Stadt Zülpich, Sachlicher Teilflächennutzungsplan Windenergie

Frühzeitige Beteiligung der Öffentlichkeit gem. § 3 (1) BauGB und Offenlage gem. § 3 (2) BauGB

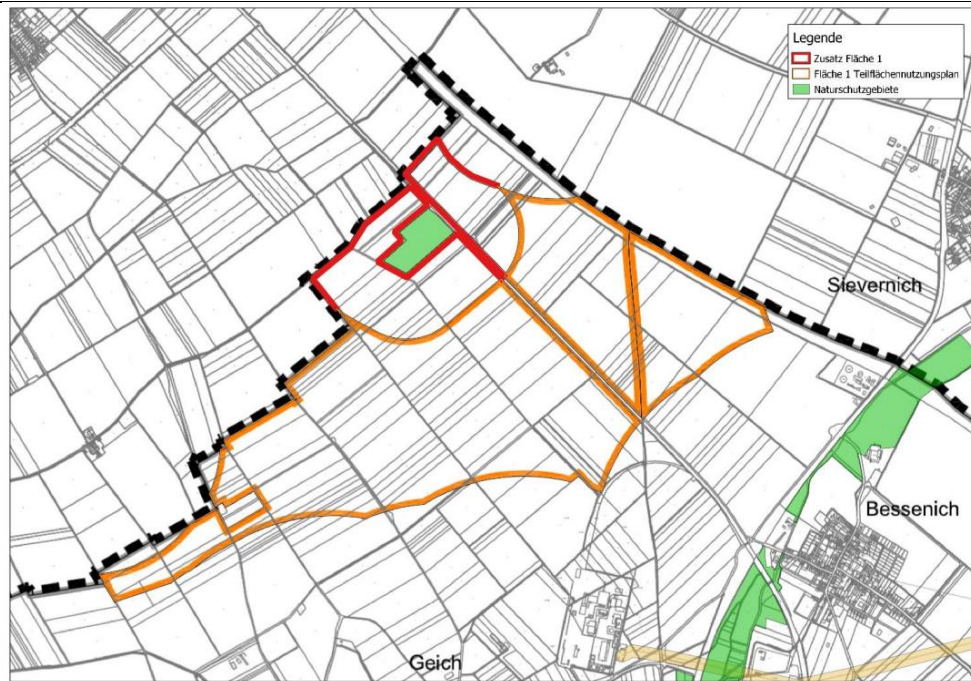
<i>2. Vorsorgeabstand zu Naturschutzgebiet „Ehemalige Kiesgrube Auf den Steinen“ (EU-169) aufheben.</i> <i>Ein Vorsorgeabstand zum Naturschutzgebiet ist aufgrund der artenschutzrechtlichen Machbarkeitsanalyse nicht länger nötig, da in dem entsprechenden Naturschutzgebiet kein Horst/Nest einer windkraftsensiblen Art gefunden wurde. Durch die aufwendige Untersuchung der vorhandenen windkraftsensiblen Arten sind vorsorgliche Abstände zu allen Naturschutzgebieten nicht mehr nötig und sie können durch begründete Abstände zu einzelnen Naturschutzgebieten ersetzt werden, welche tatsächlich durch windkraftsensible Arten genutzt werden. Die in Abbildung 2 dargestellte Erweiterung der Fläche 1 durch den Verzicht auf diesen pauschalen Abstand ermöglicht eine Erweiterung der Fläche 1 für zwei Windenergieanlagen.</i>	<i>Bei der Betrachtung von Auswirkungen muss zwischen dem Habitatschutz in den Schutzgebieten und dem reinen Artenschutz (auch außerhalb der Schutzgebiete) unterschieden werden. Die Regelungen des § 44 BNatSchG beziehen sich auf den Artenschutz. Dese Regelungen gelten immer und unmittelbar und können, in Bezug auf die Fortpflanzungs- und Ruhestätten, auch den Habitatschutz umfassen.</i> <i>Bezüglich der Schutzgebiete steht jedoch der Habitatschutz im Vordergrund. Diese Gebiete sind geschützt, da sie einen Lebensraum darstellen, der auch zur Wiederansiedlung bestimmter Arten geeignet und daher geschützt ist. Da bestimmte Gebiete in Ihren Schutzziele Wea-sensible genannt haben, werden hier dennoch, unabhängig von den tatsächlich vorhandenen Arten, Schutzradien angesetzt, um eine Wiederansiedlung dieser Arten nicht zu verbauen.</i> <i>Der Schutzabstand zu NSG zum Schutz windenergiesensibler Arten ist mit der UNB abgestimmt.</i>	<i>1. Der Ausschuss empfiehlt dem Rat der Stadt Zülpich, die Stellungnahme wie im Abwägungsvorschlag formuliert abzuwägen.</i> <i>2. Der Rat der Stadt Zülpich beschließt, die Stellungnahme wie im Abwägungsvorschlag formuliert abzuwägen.</i>

Der tatsächliche Schutz von Windkraftsensiblen Arten ist dabei auch ohne diesen pauschalen Abstand gesichert, da im nachgelagerten Genehmigungsverfahren nach BImSchG die Flächen noch einmal genauestens auf windkraftsensible Arten untersucht werden müssen.
